関原発第462号  
2023年11月30日

美浜発電所原子炉施設保安規定変更認可申請書

美浜発電所原子炉施設保安規定変更前後比較表

美浜発電所原子炉施設保安規定変更前後比較表

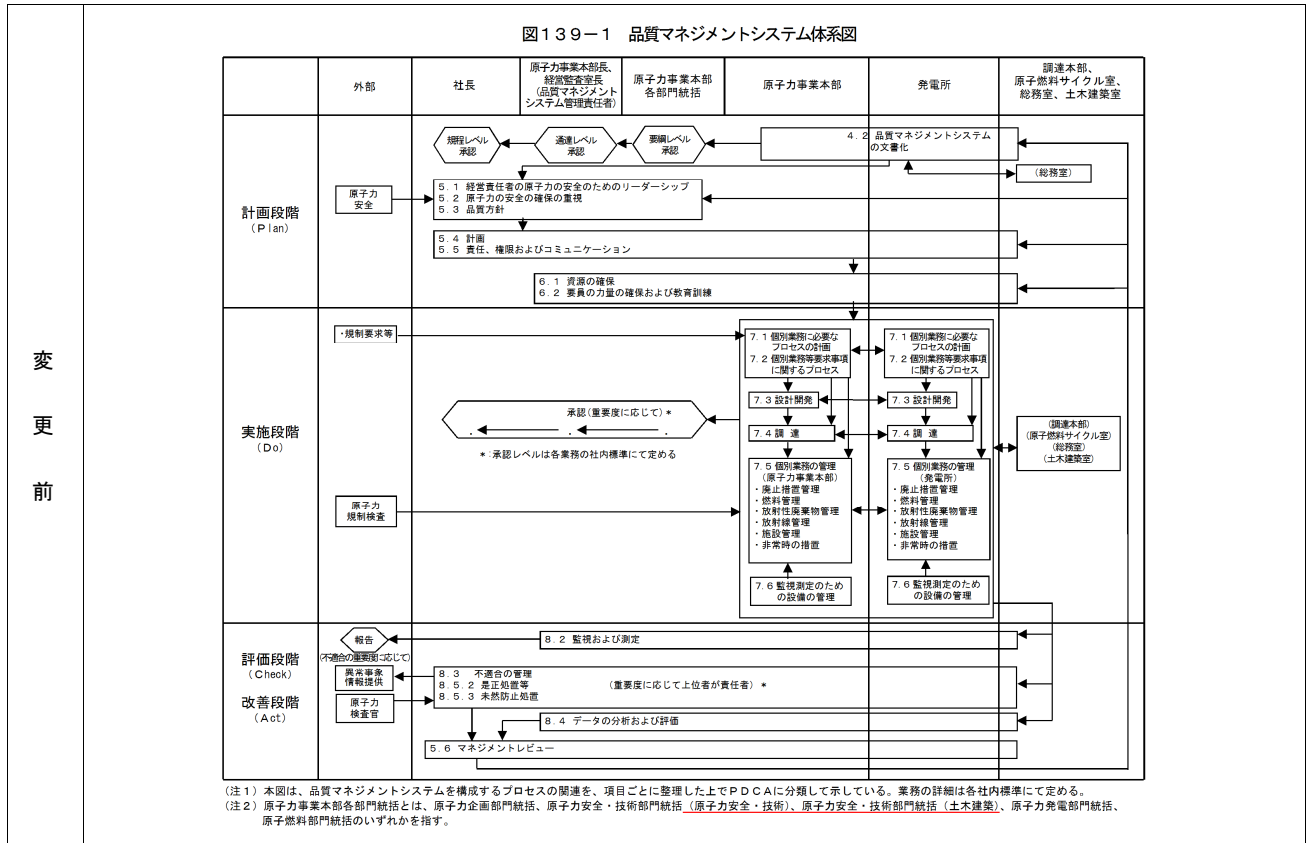
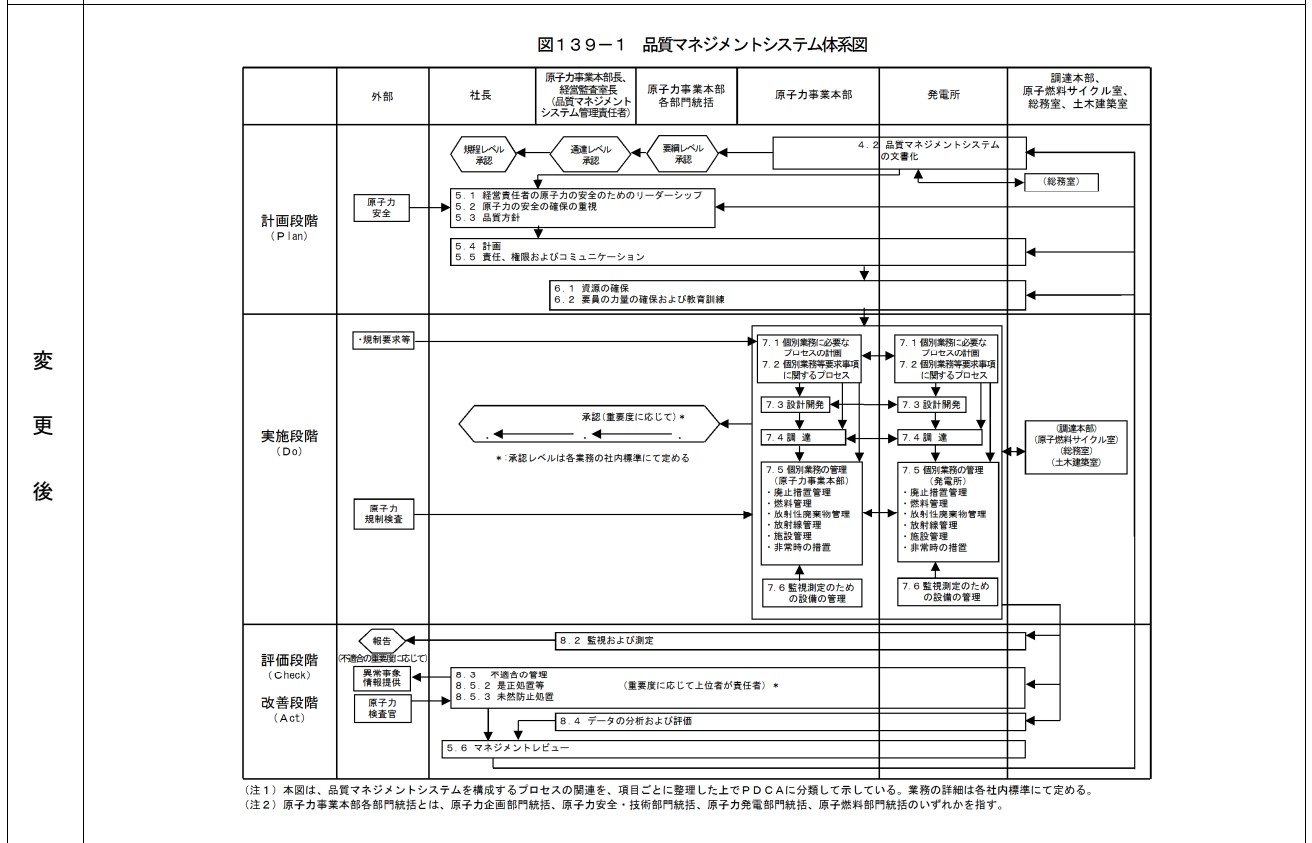
理由 組織改正に伴う変更(原子力安全・技術部門統括(土木建築)の廃止)
